Asia **SIKAJOKI Ruukin asemaseudun asemakaavan muutos ja laajennusluonnos  
Ruukin yrityspuiston alueella / rakennettu kulttuuriympäristö**

Asia **SIKAJOKI Ruukin asemaseudun asemakaavamuutos ja laajennus Ruukin Yrityspuiston alueella, luonnos ja OAS / arkeologia**

### Siikajoki, Ruukin Yrityspuiston asemakaavan muutos ja laajennus

## Yrityspuiston asemakaavaluonnos

Liite 2: Kaavakartta

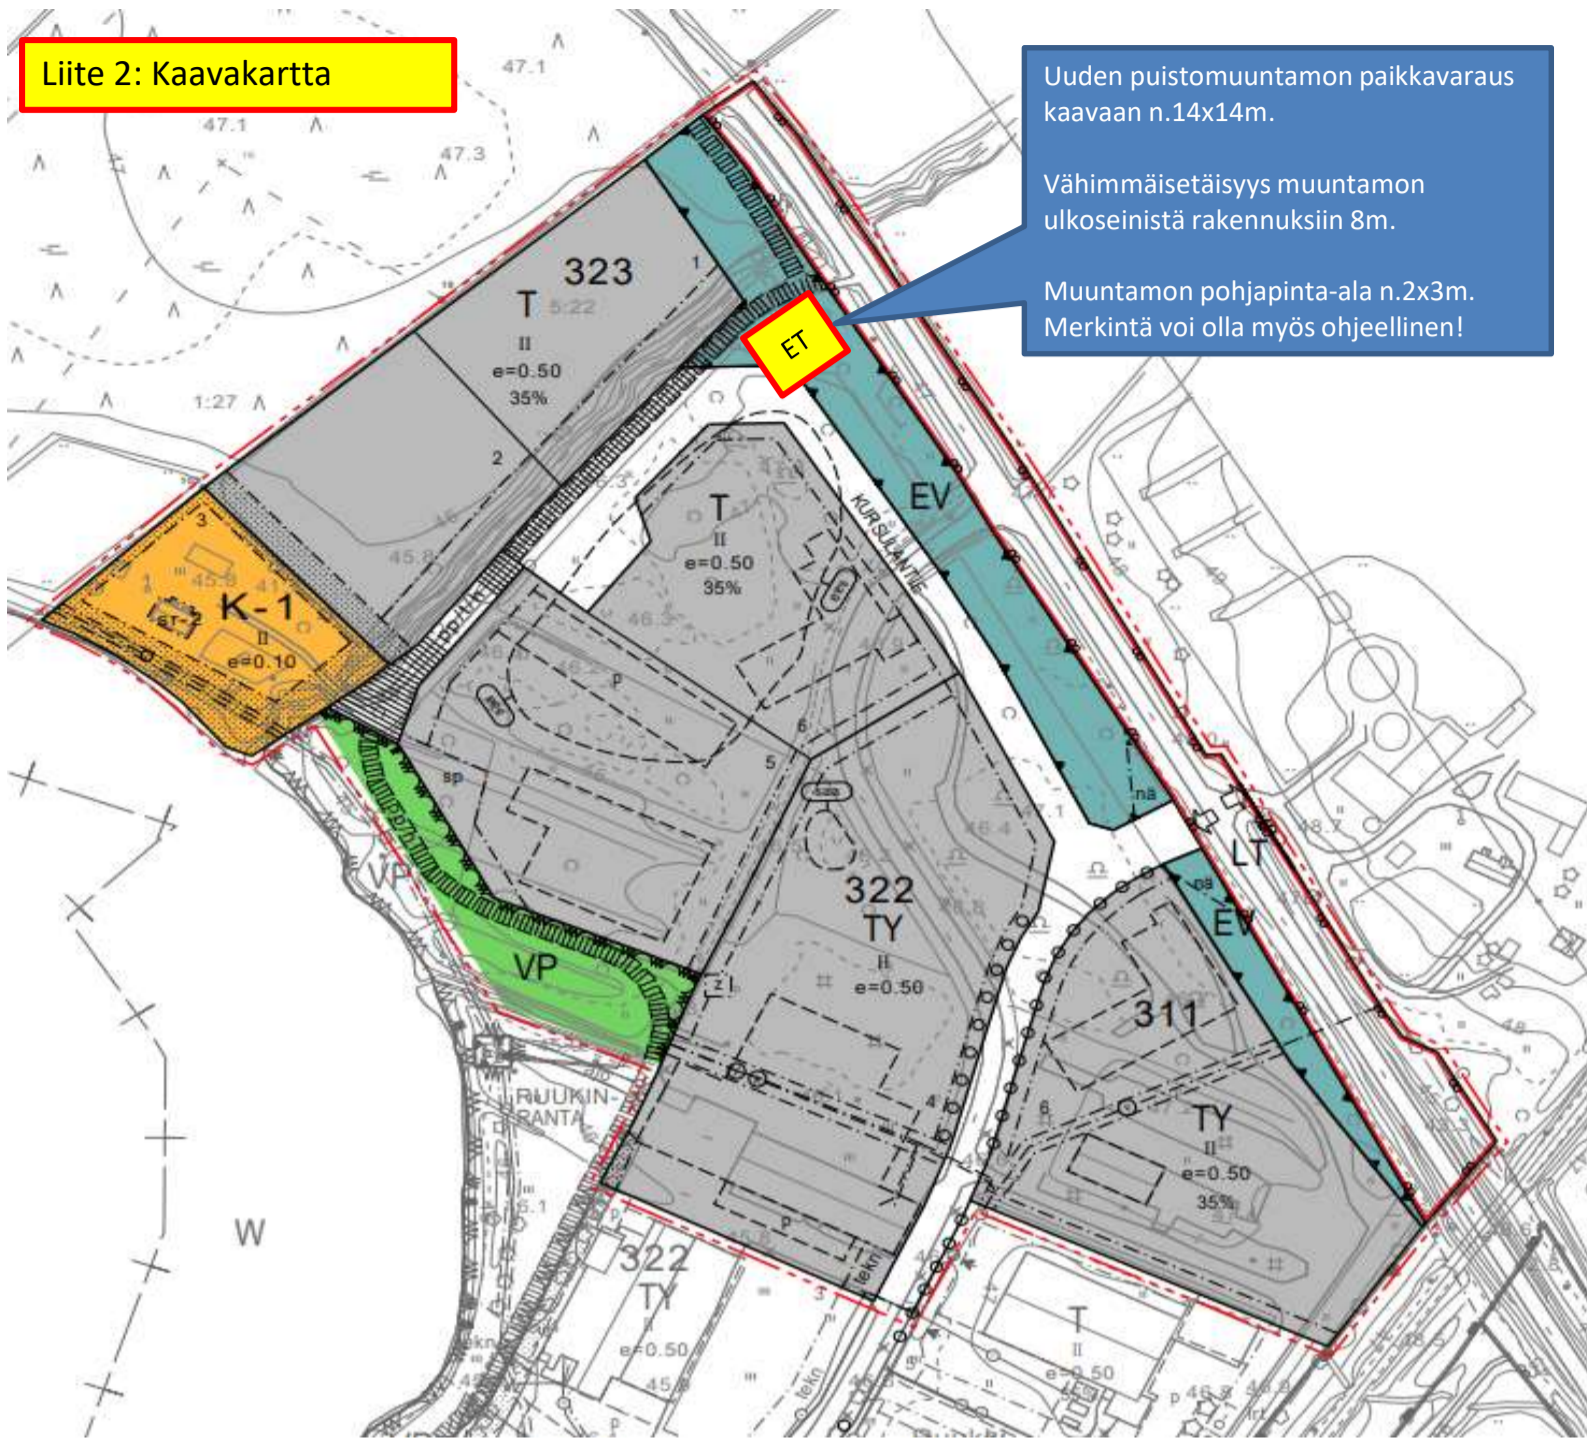
Elenia Verkko Oyj pyytää varaamaan suunnitellulle kaava-alueelle ET-alueen puistomuuntamon sijoittamista varten liitekartan osoittamaan paikkaan tai sen välittömään läheisyyteen. Varattavan alueen tulisi olla kooltaan noin 14 x 14 m. Vähimmäisetäisyydet ET-alueelle sijoitettavasta puistomuuntamosta lähimpiin rakennuksiin tulee olla vähintään 8 m. Merkintä voi olla myös ohjeellinen.

Uuden puistomuuntamon paikkavaraus kaavaan n.14x14m.

Vähimmäisetäisyys muuntamon ulkoseinistä rakennuksiin 8m.

Muuntamon pohjapinta-ala n.2x3m.  
Merkintä voi olla myös ohjeellinen!
